S.S.127 Settentrionale Sarda
Completamento circonvallazione di Tempio

PROGETTO DEFINITIVO

OSSERVAZIONI SECONDA SEDUTA CdS DECISORIA DEL 28/05/2025

RELAZIONE DI RISCONTRO

Schematizzazione dei punti di permeabilità sull'infrastruttura

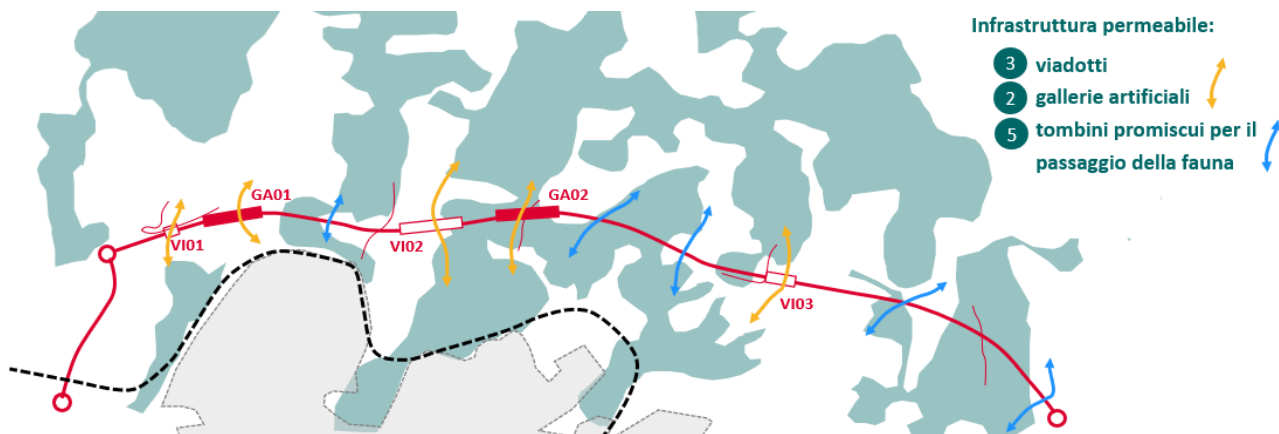
A tal proposito la scrivente Agenzia, ritiene non condivisibile tale conclusione, poiché dall'analisi delle componenti ambientali interferite emergono impatti che non è possibile mitigare, fra i quali la perdita di alcuni servizi ecosistemici forniti dal bosco, la frammentazione degli habitat con conseguente perdita di specie faunistiche, la perdita di habitat legati agli ecosistemi fluviali dovuta alle opere di inalveazione dei corsi d'acqua. Sarebbe pertanto opportuno prevedere interventi adeguati al fine di mitigare tali impatti residui.

In particolare, come si evince dalla schematizzazione riportata nella figura seguente, lungo lo sviluppo dell'infrastruttura sono presenti:

- 3 viadotti, che garantiscono ampie porzioni di territorio in continuità ecologica al di sotto della sede stradale;
- 2 gallerie naturali, le quali consentono il mantenimento dell'assetto morfologico originario e delle relative comunità biologiche;
- 5 tombini promiscui, progettati e dimensionati per favorire il passaggio della fauna selvatica, in particolare della mesofauna e delle specie minori.

Viste nelle direzioni N-S-E-O in Piazza Aldo Moro e via Udine, nella zona tra la chiesa di San Giuseppe e la scuola elementare

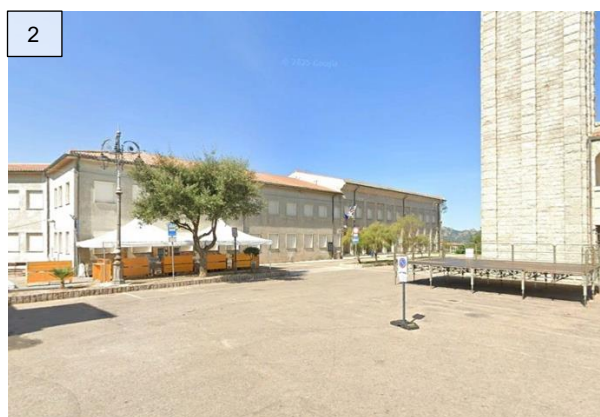
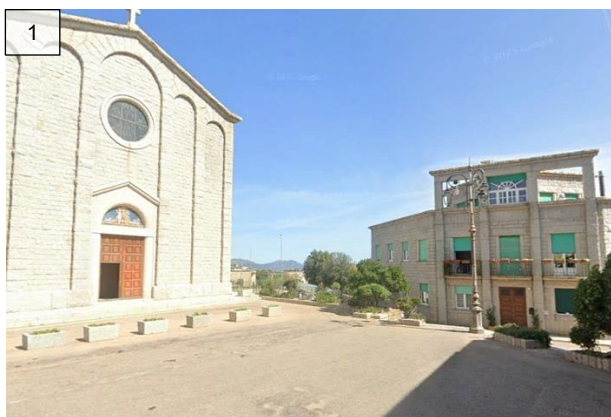
in relazione alle misure di compensazione, dichiarate non necessarie dalla Proponente alla luce della puntuale analitica valutazione degli impatti ambientali svolta, il Servizio V.I.A. rileva, al contrario, così come anche evidenziato da A.R.P.A.S., il permanere di impatti residui non mitigati, e non mitigabili, delle opere sulle componenti ambientali, fra le quali la perdita di alcuni servizi ecosistemici forniti dal bosco, la frammentazione degli habitat con conseguente perdita di specie faunistiche, la perdita di habitat legati agli ecosistemi fluviali dovuta alle opere di inalveazione dei corsi d' acqua, nonché dal punto di vista paesaggistico in relazione alla inevitabile mutata percezione/godimento dei luoghi (sulle visuali da Tempio in direzione nord, tutelate da un vincolo panoramico ex L. n. 1497/1939 di cui al D.M. 2.5.1960 - GU 119 del 19.5.1960 - relativo alla "Zona compresa tra la nuova scuola elementare e la Chiesa di San Giuseppe" – "oltre a formare un quadro naturale, offre dei punti di vista accessibili al pubblico dai quali si può godere il caratteristico panorama dei dolci pendii immediati alla città, le aspre cime dette il Resegone e della catena granitica dei monti di Aggius");

L'analisi condotta ha evidenziato che, all'interno dell'area vincolata, la configurazione del tessuto urbano, caratterizzato da edifici di 2-3 piani, la viabilità stretta e le cortine edilizie pressoché continue, limitano in modo significativo le aperture visuali verso il paesaggio esterno.

Le visuali realmente aperte risultano puntuali, filtrate da vegetazione e spesso parziali, riducendosi a scorci da cui è possibile cogliere solo porzioni delle aree collinari e parziali visuali dei monti di Aggius.

Quindi, le colline intorno a Tempio e l'area su cui si inserisce il tracciato di progetto non risultano visibili dalla maggior parte dei luoghi pubblicamente accessibili da potenziali osservatori e ricadenti nel perimetro tutelato.
